**REGULERINGSFORSLAG TIL  
OFFENTLIG ETTERSYN**

Saksnr.: 201333746/84  
Emnekode: ESARK-5120  
Saksbeh.: HELY  
Dato: 20.1.2016

**Bergenhuis, gnr. 165, bnr. 555 m.fl., Dikkedokken. Arealplan-ID 63850000  
FORSLAG TIL DETALJREGULERING MED KONSEKVENsutREDNING (KU)****Kort om planforslaget**

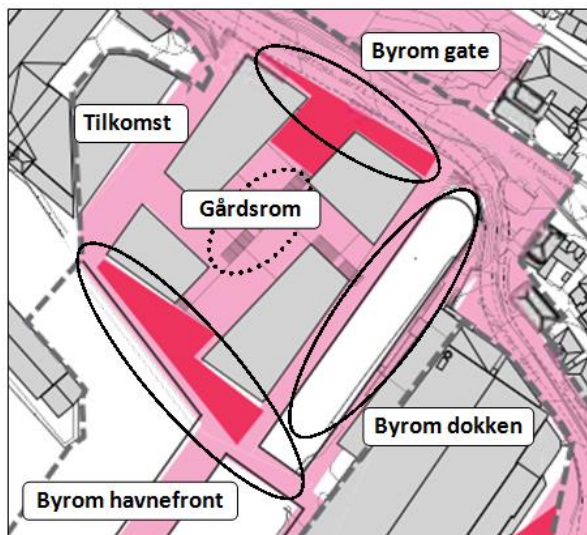
Felt BKB6 er foreslått regulert til næring/tjenesteyting. Eksempler på egnede formål er kontorer, bevertning, kulturskole, atelierer, gallerier og øvingslokaler, eller ett samlet kulturprogram. Planforslaget bør utformes slik at det ikke legger begrensninger for fremtidige formål.

Figur 4: Byrom etter forslagsstillers utgangspunkt

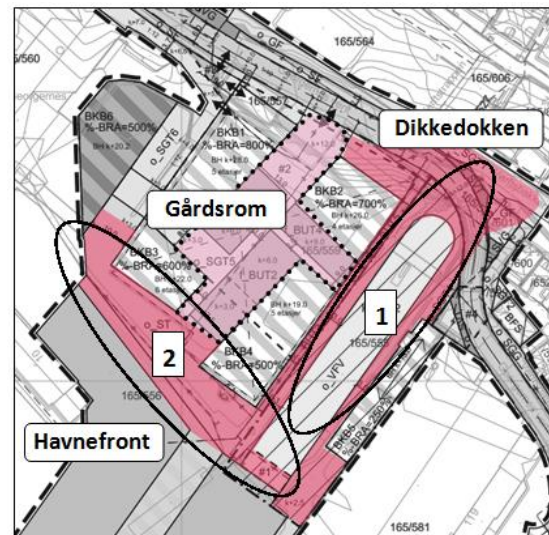
Etter fagetatens vurdering er det foretatt grundige analyser knyttet til bygningsformer og bygningshøyder, men fagetaten stiller spørsmål ved utført byromsanalyse og vurderingen av hvordan romforløp og opplevelsesverdier knytter seg til byen. Det fremkommer ikke tydelig nok hvilken funksjon og hvilke kvaliteter de enkelte byrommene skal ha.

I henhold til forutsetningene knyttet til punkt 20 i bestemmelsene til KPA 2010 skal det ved omfattende fornyelse legges til rette for et sentralt møtested med høy fysisk og sosial kvalitet (plasser, allmenninger mm.). Etter fagetatens vurdering er det naturlig at følgende areal danner «nye» offentlige rom (jf. figur 4):

*Nr. 1* Dikkedokken er det viktigste sentrale kulturhistoriske elementet i planforslaget. Etter fagetatens vurdering er det helt selvsagt som ryggrad i en offentlig tverrforbindelse mellom Verftsbakken og sjøen. Dokken er et sentralt knutepunkt der alle byrommene og de ulike ferdselsårene møtes, også ned fra Galgebakken. Dette må tydeliggjøres gjennom planforslaget.

Fagetaten kan ikke anbefale at felt f\_BUT 3 skal benyttes til privat uteoppholdsareal for leilighetene som ligger på bakkeplan i felt BKB2 og 4. En slik utnyttelse av arealet vil virke privatiserende på dette viktige byrommet, hvilket er uheldig sett fra et byutviklingsståsted. Bebyggelsen i felt BKB2 og 4 bør flyttes noen meter nordover, og det private uteoppholdsarealet vike plass for et offentlig trappeanlegg fra kjørevegen og ned til kainivået. Dikkedokken har stor opplevelsesverdi og arealet langs nordsiden er ypperlig som en offentlig allmenning som også kan tjene som uteoppholdsareal for bebyggelsen.

*Nr. 2* *Havnefront.* Fagetaten slutter seg til forslaget om å åpne kaifronten for allmennheten og legge til rette for et torg og en promenade. Fagetaten er imidlertid mer usikker på de foreslåtte dimensjoner. Dette gjelder spesielt torget (o\_ST). Både bruk, soner for ulik bruk og bevegelsesmønsteret må tydeliggjøres før 2. gangs behandling. Fagetaten slutter seg også til forslaget om å etablere en gangbro over dokken. Promenadens trasé i retning sentrum må koordineres med pågående planarbeid i sørøst (sak 201401768 - Nøstegaten). Promenaden må imidlertid kunne fungere og fremstå som attraktiv også uten at forslagene som vil følge av pågående planarbeid på naboeiendommene, kommer til realisering.

*Arealet mellom felt BKB6 og felt BKB3* inngår i det offentlige torget (ST). Det fremstår uklart hvilke funksjoner og kvaliteter dette arealet er tiltenkt. Dermed er det også vanskelig å vurdere arealets og byrommets kvaliteter. Etter fagetatens vurdering bør dette arealet utvikles som et offentlig rom med tilknytning til kulturformål i tilliggende bygg og klart avgrenset fra det bakenforliggende gatetunet o\_SGT6. Det er også uklart hvilken rolle sistnevnte gatetun skal ha, ikke minst dersom det skal kunne kjøres der i forbindelse med varelevering.
